B1FH-A530-01

GRANPOWER5000 モデル 180 取扱説明書

追補版

1. 1999 年 10 月発表タイプの追加／変更点

■ 5 インチストレージベイ一体型内蔵ハードディスクユニット (GP5-HD9G3B/GP5-HD8G1B) の SCSI-ID の変更手順

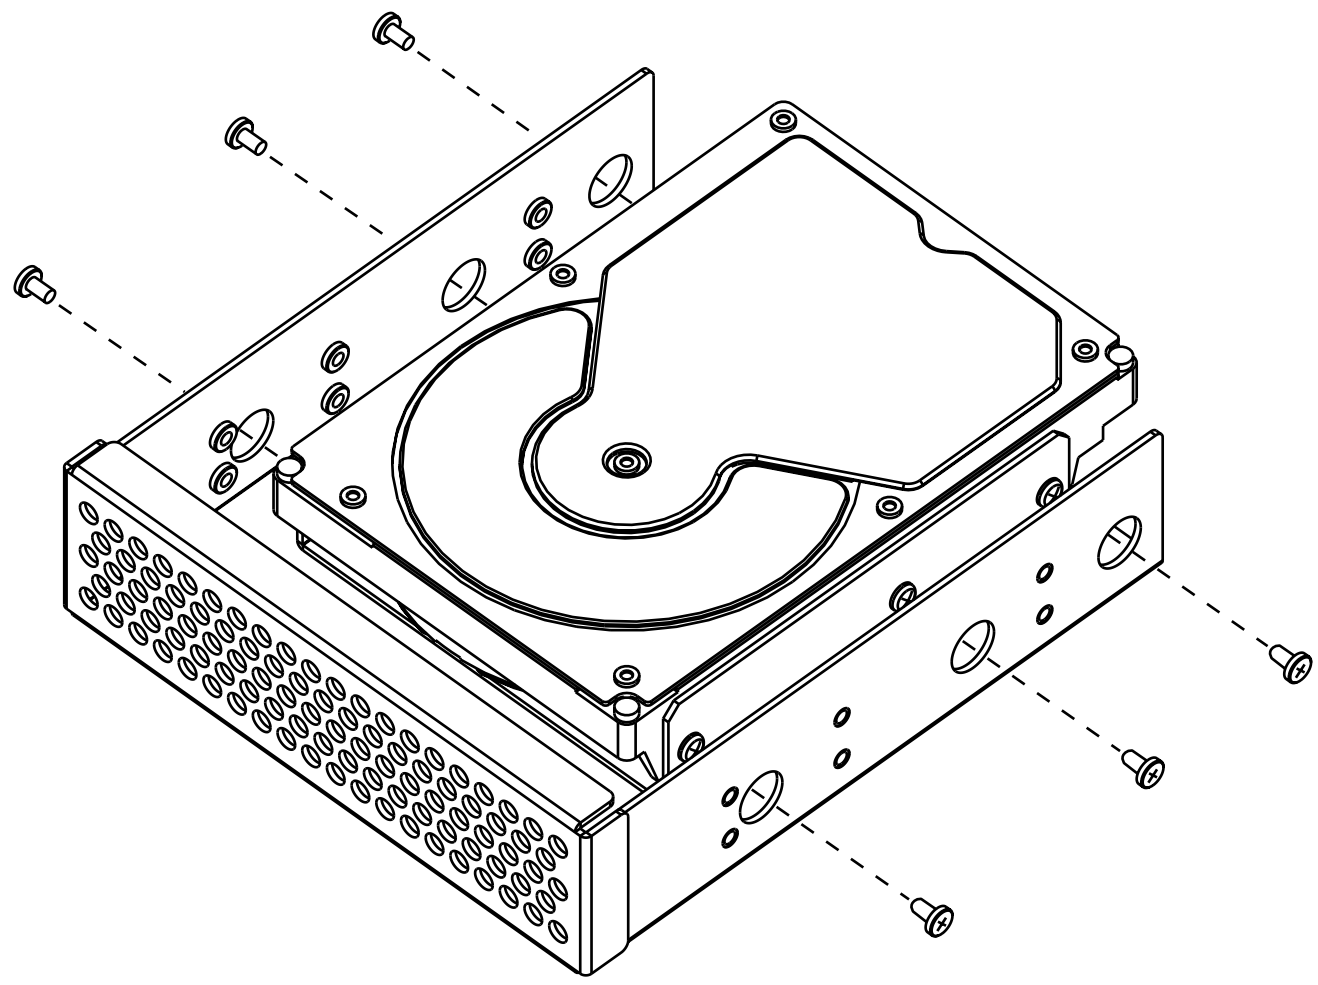
内蔵ハードディスユニット (GP5-HD9G3B/GP5-HD8G1B) の SCSI-ID を変更するには、以下の図にしたがって、内蔵ハードディスクユニット本体をベイユニットから取り外してから、変更してください。
変更後、再度取り付けてから、5 インチストレージベイに取り付けてください。

■ [5 インチストレージベイ（ベイ 2/3）への内蔵ハードディスクの取り付け／取り外し]

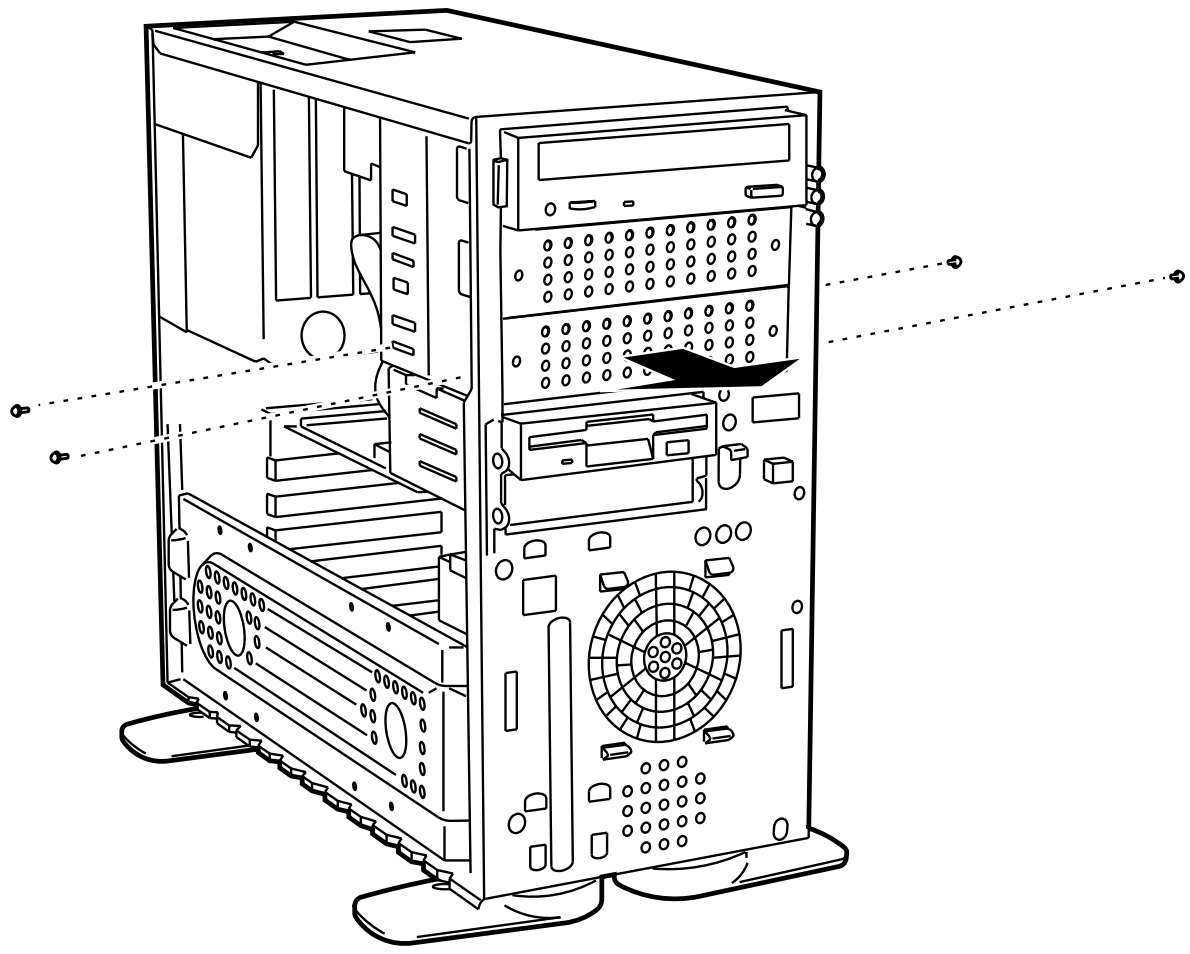
内蔵ハードディスクユニット（GP5-HD9G3B/GP5-HD8G1B）は、5 インチストレージベイ一体型です。

本装置を本体に取り付ける場合は、以下の手順にしたがって取り付けてください。

[**ベイ3に内蔵ハードディスクユニットを取り付ける場合**]

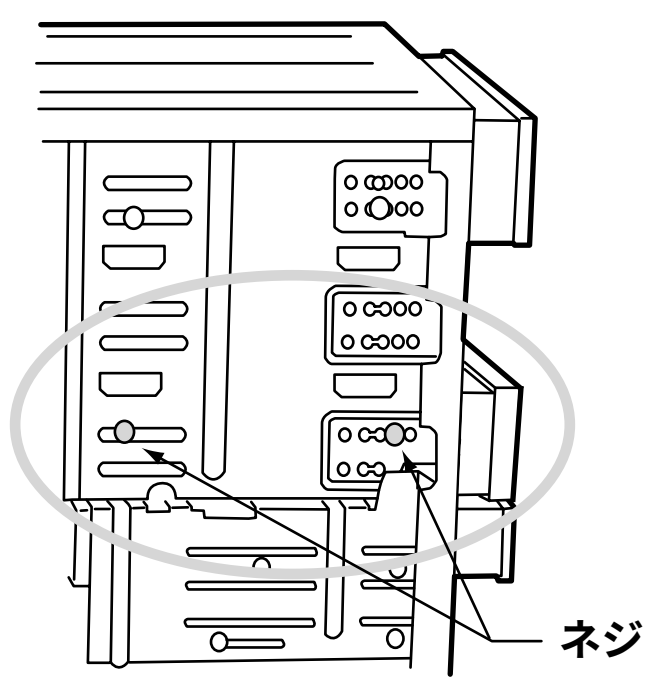
3 5 インチストレージベイ一体型の内蔵ハードディスクユニットを 5 インチストレージベイ (ベイ 2/3) に取り付けます。

取り付けるときのネジ止め位置を以下に示します。

■ SCSI カード／ SCSI アレイコントローラカードを使用した接続形態

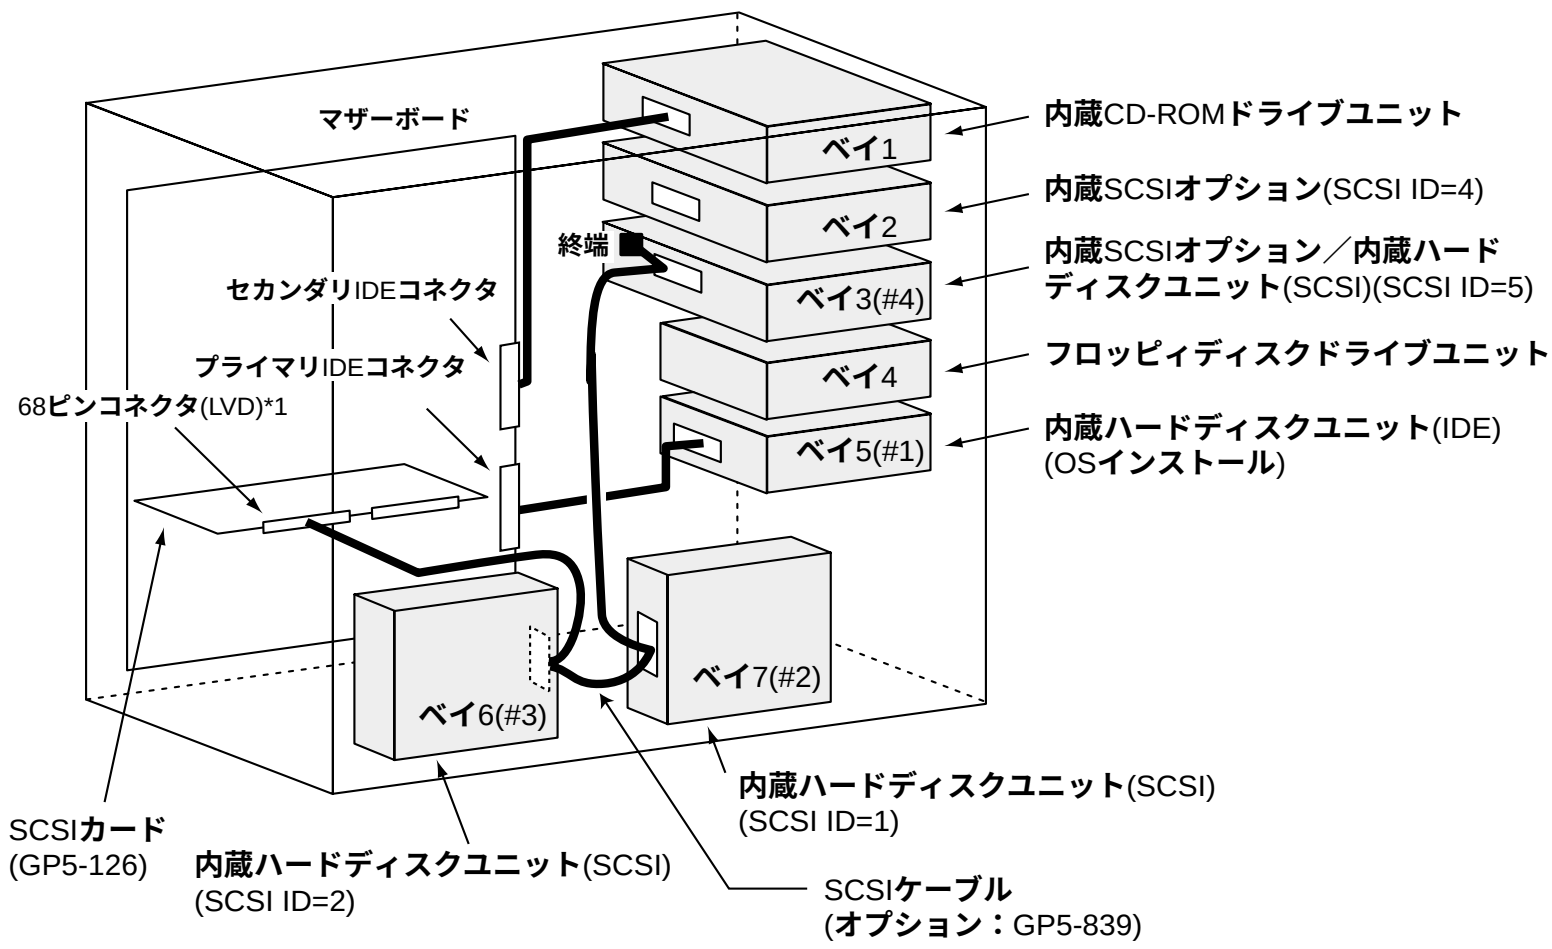
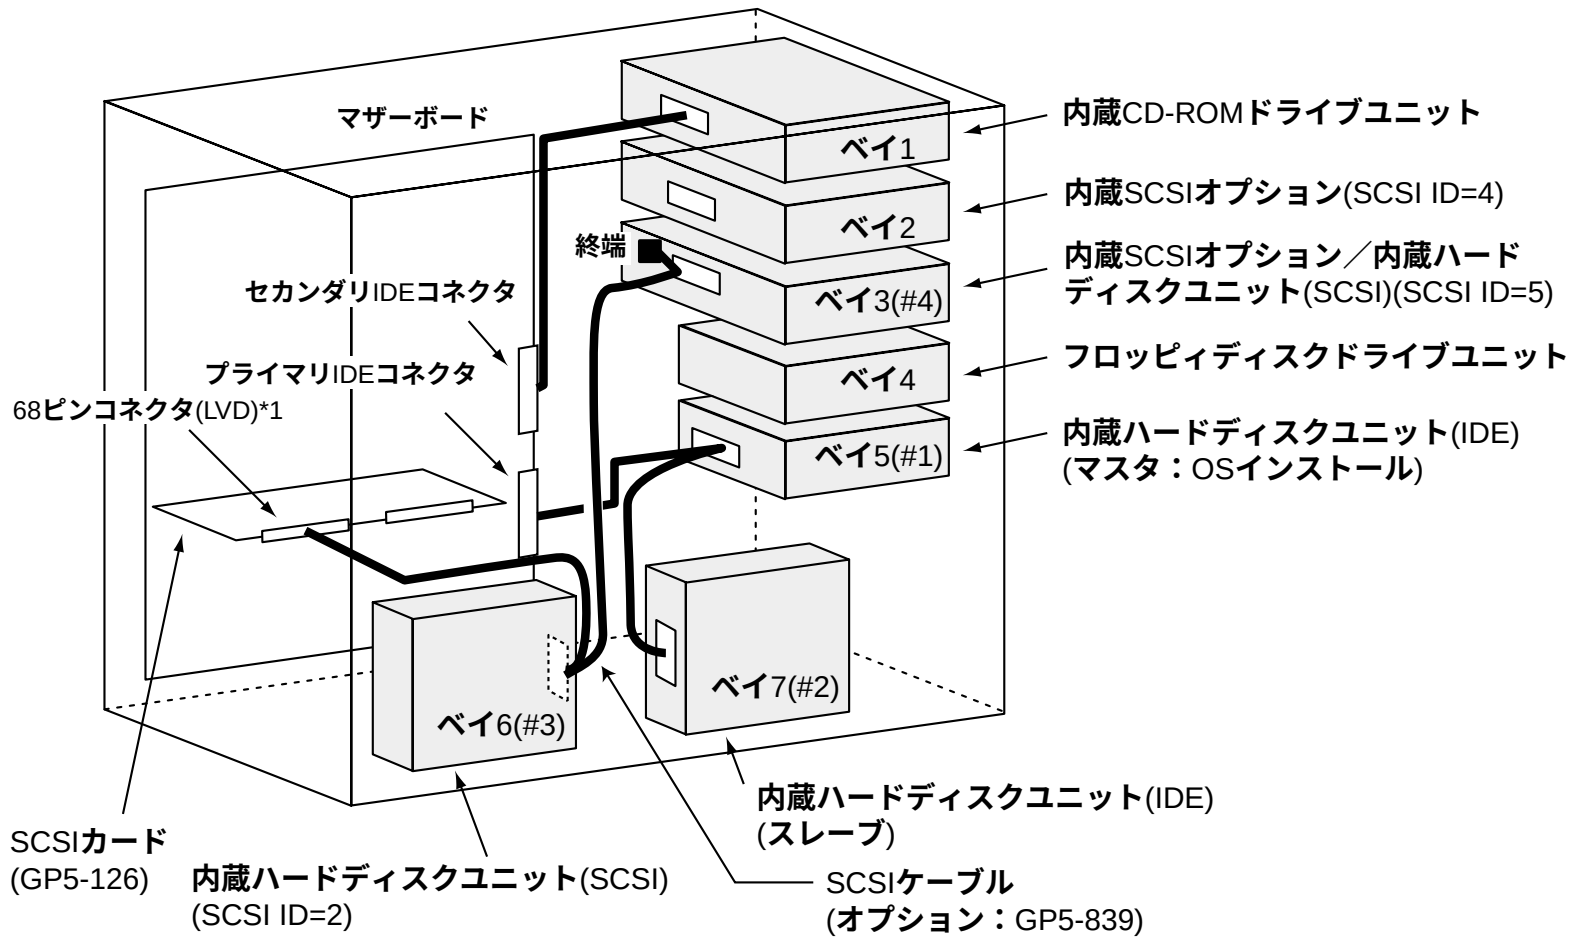
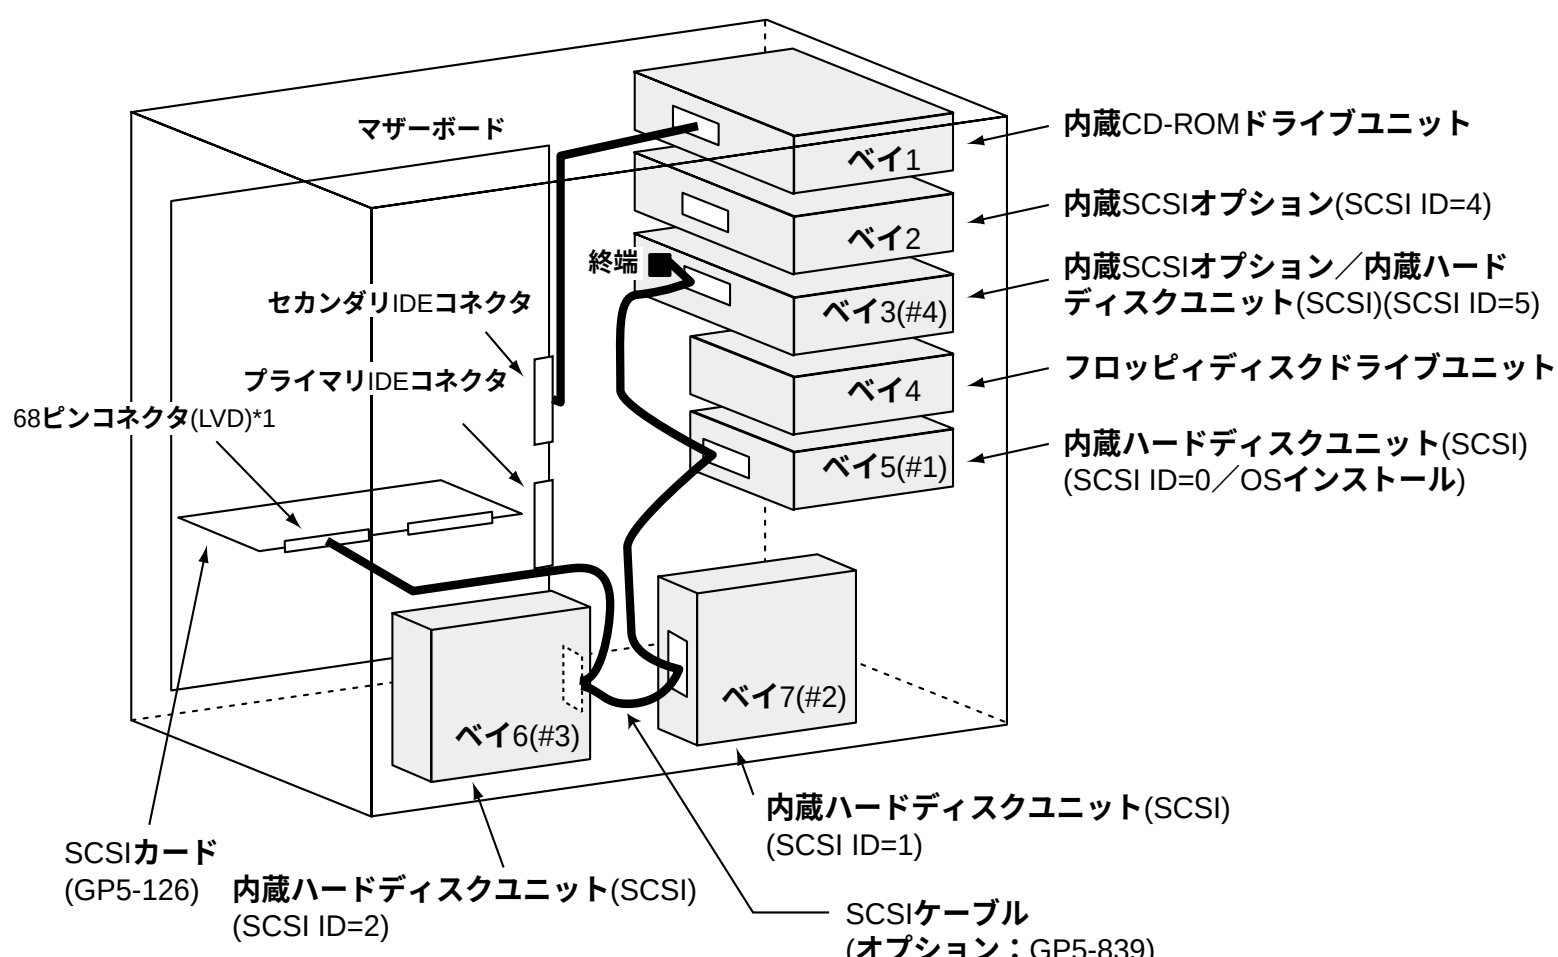
内蔵ハードディスクユニットを追加する場合の構成は、以下の 3 通りのパターンがあります。

- 内蔵ハードディスクユニット（IDE）1 台／内蔵ハードディスクユニット（SCSI）3 台の場合
- 内蔵ハードディスクユニット（IDE）2 台／内蔵ハードディスクユニット（SCSI）2 台の場合
- 内蔵ハードディスクユニット（SCSI）4 台の場合

*1：必ずLVD側のコネクタを使用してください。
ベイ番号の後の#付き数字はハードディスクユニットの搭載順序を示す。
